Con relación a la nota DRCC-1453-2023, proveniente de su despacho, donde se me solicita ampliar la información sobre el proyecto CONSTRUCCION DE EDIFICIO PARA LOCALES COMERCIALES y para el cual he presentado el respectivo Estudio de Impacto Ambiental, tengo a bien remitirle las aclaraciones pertinentes, esperando que con las mismas se pueda continuar con la evaluación del documento.

**AMPLIACION A ESTUDIO DE IMPACTO AMBIENTAL, CATEGORIA I  
CONSTRUCCION DE EDIFICIO PARA LOCALES COMERCIALES  
PROMOTOR: WEIMING WU**

**PLANTA DE LECHO PERCOLADOR.**  
ESCALA 1:50 1/2

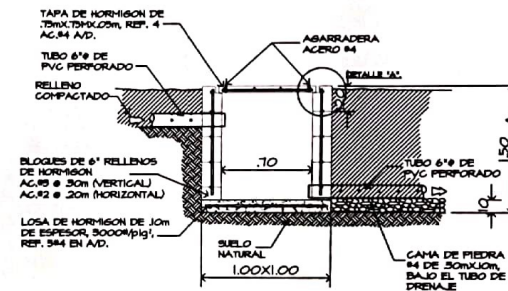
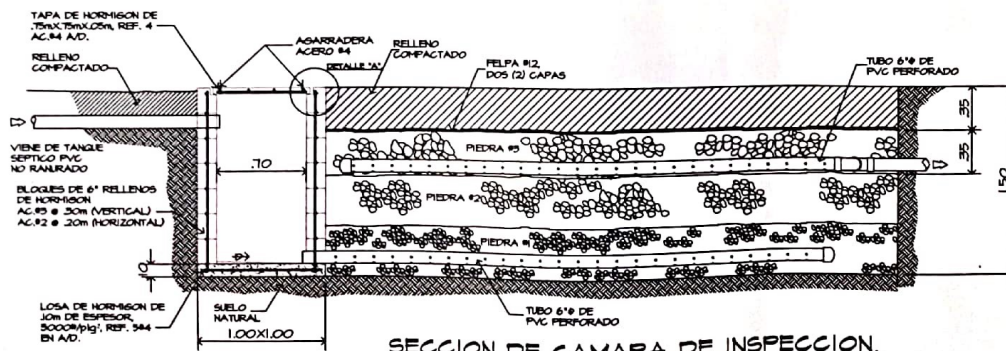
5. Se adjunta plano del nuevo sistema séptico a construir.
6. Se adjunta la prueba de percolación. Es importante hacer mención que dicho documento se llevó al departamento de Saneamiento Ambiental del Ministerio de Salud, en Antón; no obstante, se nos manifestó que para poder recibirlo había que presentar los planos del anteproyecto juntamente con la resolución del Estudio de Impacto Ambiental. No se pudo obtener ningún comprobante por parte de esta Institución.
